| <br>中科科航工程设计有限公司 |           | 图 纸 目 录          |                     | 工程编号        | KH-J20251789 |
|---|-----------|------------------|---------------------|-------------|--------------|
|   |           | 工程名称             | 高品质高中教学配套设施<br>建设项目 | 共 1 页 第 1 页 |              |

### 审查回复单

| 工程名称 :<br>PROJECT TITLE | 高品质高中教学配套设施建设项目 | 图别<br>DWG. CATEGORY | 电气           |
| 子项名称 :<br>SUB ITEM      | 报告厅设计           | 图号<br>DWG. NO.      |              |

配电系统图一

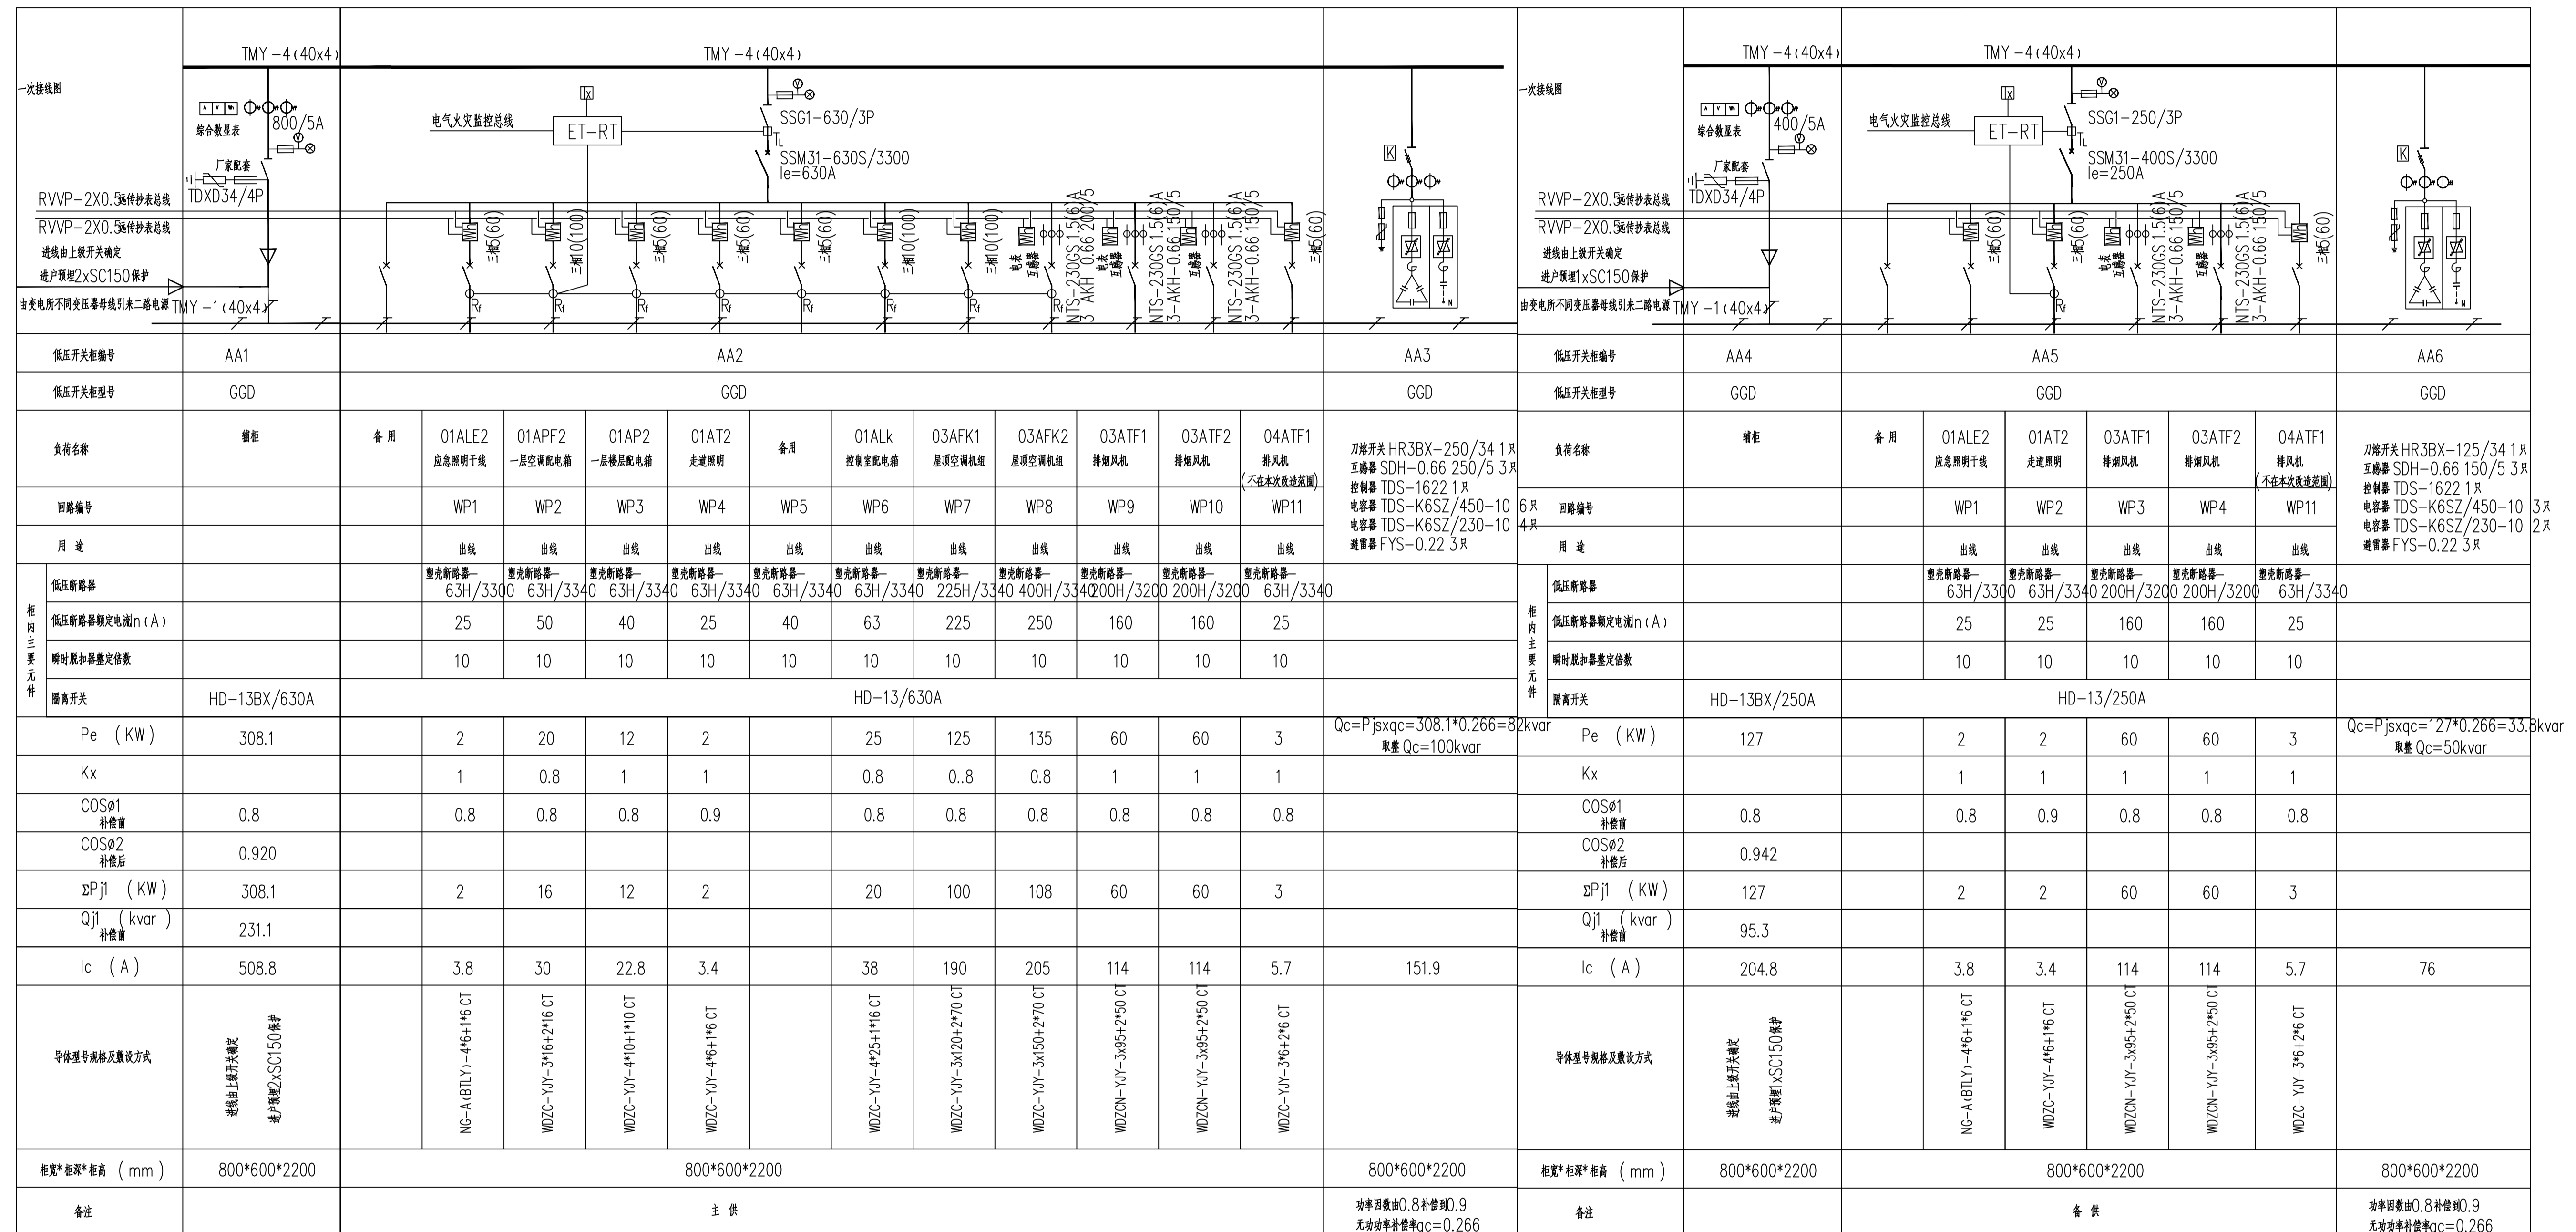
- (消防安全性)学校建筑应选用低烟无卤电线电缆,产毒毒性等级应不低于t0级,燃烧滴落物/微粒等级应不低于d0级,见DB32T3698-2019第6.1.6条。
- (消防安全性)消防风机的连锁控制应符合 GB51251-2017第 5.2.2条。
- 配电柜 AA2、AA5 进线断路器应标示规格参数。
- (消防安全性)总配电箱至各消防设备配电回路不应设置动作型过负荷保护装置,见GB55024-2022第4.3.7条。总配电箱至排烟风机电源箱的配电回路不应设置动作型过负荷保护装置。
- 计量间长度大于7m时,应至少设置两个出入口,见GB55024-2022第 3.2.1-1 条。
- 应补充风机房灯具图例。
- (消防安全性)应完善电气火灾监控系统设计。应提供系统图,平面图中相关线路敷设到位。另外,应核实照明灯具安装高度,高大空间场所电气线路应设置电气火灾探测器,照明线路上应设置具有探测故障电弧功能的电气火灾监控探测器,见GB50116-2013第12.4.6条,DB32T3698-2019第7.3.4-c)条。

- 1、已调整修改,详见电施-01A。
- 2、已调整修改,详见电施-01A。
- 3、已调整修改,详见电施-04A。
- 4、已调整修改,详见电施-04A。
- 5、计量间不在本次设计范围内,已删除计量间。详见电施-08A。
- 6、已调整修改,详见电施-03A、电施-12A。
- 7、电气火灾监控系统设置在计量间配电柜上,计量间及其内配电柜不在本次设计范围内,此部分设计按原设计执行。经核实,房间内吊顶高度不大于12m,照明灯具安装高度及电气线路敷设高度均小于12m,为非高大空间场所。
